第12章 特例環境配慮書について提出された意見の概要及び事業者の見解

環境影響評価書の概要

－多摩都市計画道路3・1・6号南多摩尾根幹線
（稲城市百村～多摩市聖ヶ丘五丁目間）建設事業－

図 12.1.3-1 騒音予測地点断面図（西側坑口部 聖ヶ丘四丁目付近）

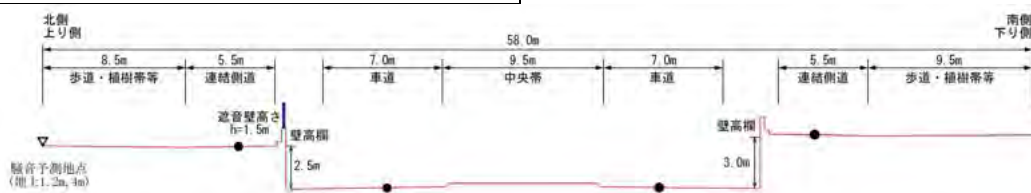
都民の意見の概要	事業者の見解
トンネル西側出口（聖ヶ丘）からは、トンネル内、車走行に起因する車騒音が放出されるが、この点について、何ら考えられていないように思われる。 西側・聖ヶ丘四丁目南部には、この騒音が問題になるのは必至である。 そこで、少しでも低下させる為、西側走行車線（トンネル入口）の西側に、防音壁（住宅地の方が高い為、ある程度、高く、長さは、人家のない交差点方向に音が行くように、少なくとも、電車2両（40m）位は必要）を設置してもらいたい。	トンネル坑口部における騒音の予測では、トンネル内を走行する自動車に起因するトンネル坑口からの音を加味して予測しています。 トンネルの西側坑口部（聖ヶ丘四丁目付近）及びトンネルの東側坑口部（長峰三丁目付近）において、図 12.1.3-1、図 12.1.3-2 に示すとおり、遮音壁を考慮した騒音の予測を行っています。また、図 12.1.3-3 に示すとおり、トンネルの西側坑口部（聖ヶ丘四丁目付近）では、北西側に高さ 1.5m 又は 2.0m、トンネルの東側坑口部（長峰三丁目付近）では北側に高さ 1.0m、南側に高さ 2.0m 又は 2.5m の遮音壁を設置します。あわせて、低騒音舗装を採用するとともに、東側坑口部の北側の側壁に吸音対策を施すことにより、騒音の予測結果は、評価の指標とした環境基準を満足します。
